R·C. 바닥슬래브의 所要 두께 小考

金 平 坤 住宅銀行 (技術役)

대상은 세대당 주거전용 면적이 $49.97M^2$ (15.1평)인 지상 5층의 아파트로서 건설지는 서울특별시 강남구이다. <그림·1> 참조—문제는 (최소 단변의 길이)×(장변의 길이) = $5.8m \times 7.0m$ 의 슬래브—<그림·2>의 S_1 가 두께 12cm로 설계 되어있는바 이 두께의 적정여부를 한국의 현행 법령과 구조규준으로서 검토한 다음 미국, 독일, 영국, 호주, 일본 등 여러나라의 제 규정을 비교검토함과 아울러 單筋보로서 취급可能 여부를 판별하는 순서로 전개코져 한다.

(그림 2) 보틀 평면도

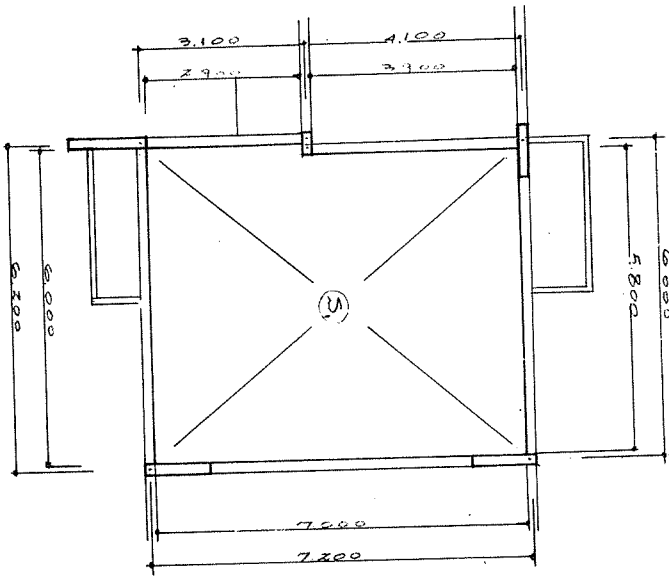
먼저 대한건축학회의 철근콘크리트 구조계산규준(1972년 제정, 1975년 보완) 4·1·5에 의하면 “슬래브의 두께는 다음표에 표시한 값이상 또는 8cm 이상”으로 하도록 되어있다. —(표·1 참조)—이 규정에 따르면 $l_x = 5.8$ m, $l_y = 7.0$ m 일 때 $\lambda = 1.207$ 이므로 슬래브 두께 t 는 15.6cm 이상이어야 한다. 참고로 $l_y = 7.0$ m 일 때 $t = 12$ cm 로 카바할 수 있는 l_x 의 한계를 역산해 보면 3.97m 가 된다.

다음으로 建築法施行令 제75조에 의하면 “바닥판 슬래브의 두께는 8센티미터 이상으로 하되 당해 바닥판의 단변의 길이의 40분의 1 이상으로 할것”으로 되어있다. 따라서 단변의 길이가 5.8m 일 때는 14.5cm 이상의 두께가 되어야 한다. 이 경우에 두께 12cm 로서 커버할 수 있는 l_x 의 한계는 4.8m 로된다. 위 결과로보면 시행령의 구조 제한이 학회 규준보다 완화되어 있으나 辺長比에 따른 제한이 없는 불합리성이 문제점으로 대두된다. 이점에 대하여는 학회 규준과 일치되는 방향으로 시행령을 개정함이 타당할 것으로 본다.

1. 対象으로 選定된 아파트설계에서 안목치수 5.8m×7.0m인 R.C. 바닥 슬래브를 두께 12cm로 한것은 다음과 같은 이유로서 잘못된 설계로 결론 지을 수 있다.

가) 대한 건축학회 철근콘크리트 구조계산 규준에 미달될뿐 아니라 현행 건축법 시행령에도 위배된다.

(나) 미국, 영국, 독일, 호주, 일본등 여러나라의 code에 비추어 보아도 기준미달이 된다. 참고로 여러나라 규준에 따른 슬래브 소요두께를 보면 본문의 <표·2>와 같다.

(다) 단근보로 취급할 수 있는 범위를 넘어서 있다.

(라) 이 규준미달에 대한 해명내지 다른 적절한 方法에 의한 안전성입증 제시가 없다.

2. 본건은 슬래브 소요두께를 확보하여야 할것이나 근본적으로는 기둥 또는보의 배치를 적절히 하므로써 슬래브의 단변길이를 적어도 4.0m 이하로되게 하였어야 할 것으로 본다.

〈그림 3〉

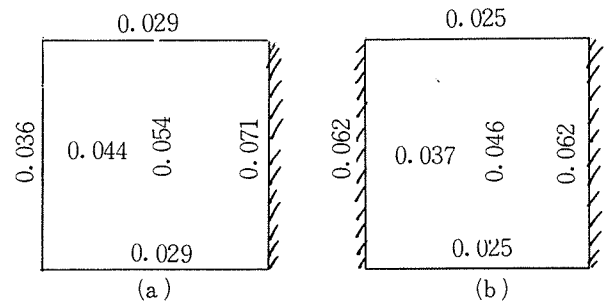
(그림. a. 참조)

연속단 $M_x = -0.071 \times 0.708 \times 6.0^2 = 1.81$

중 양 $M_x = +0.054 \times 0.708 \times 6.0^2 = 1.38$

양단연속이라보면 (그림 b)

연속단 $M_x = -0.062 \times 0.708 \times 6.0^2 = 1.58$

중 양 $M_x = +0.046 \times 0.708 \times 6.0^2 = 1.17$

결국 위 계산값들은 모두 단근보限界를 넘고 있음이 재확인 된다.
